## **URGENTE: AVVISO DI SICUREZZA**

### **Docce autonome portatili con Diphotérine® e Hexafluorine®**

- Ispezione/modifica dei prodotti da parte dell'utente
- Istruzioni specifiche per l'uso

Rif. Prevor: NC 23850

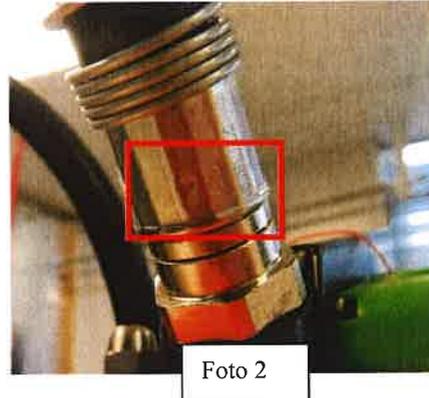
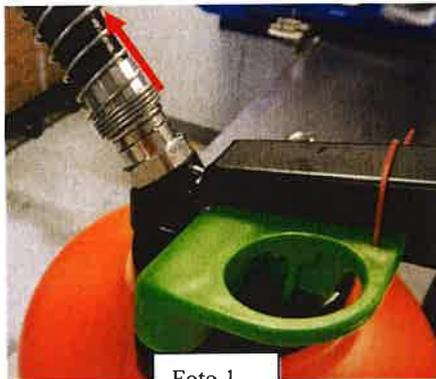
Il difetto rilevato si trova in corrispondenza dell'attacco del flessibile (foto seguente) adiacente alla leva della DAP.

Ci sono stati segnalati due incidenti simili riguardanti il **distacco del flessibile** in corrispondenza del dado che lo fissa alla leva della DAP.

Con l'identificazione del difetto, abbiamo potuto sviluppare un collarino di sicurezza da posizionare sopra il dado. Grazie ad un sistema di fissaggio semplice e resistente, questo collarino eviterà qualsiasi rischio di distacco del flessibile.

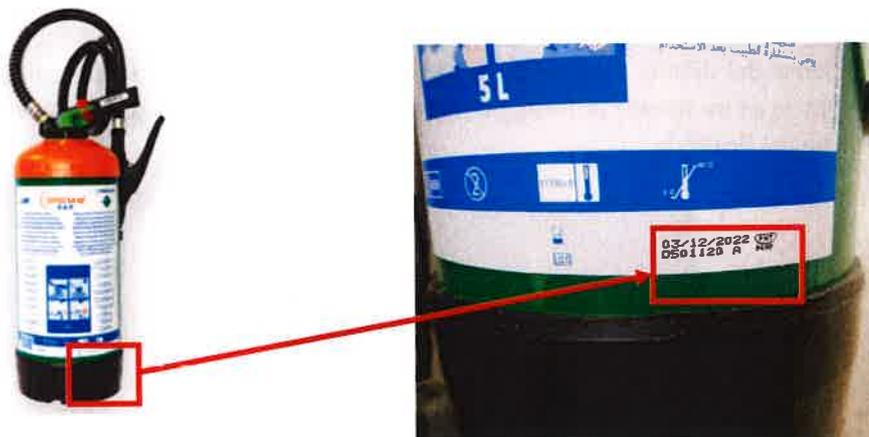
Per leggere il numero di lotto del flessibile: sollevate la molla (foto 1) e leggete le 4 cifre incise sulla parte metallica (foto 2).
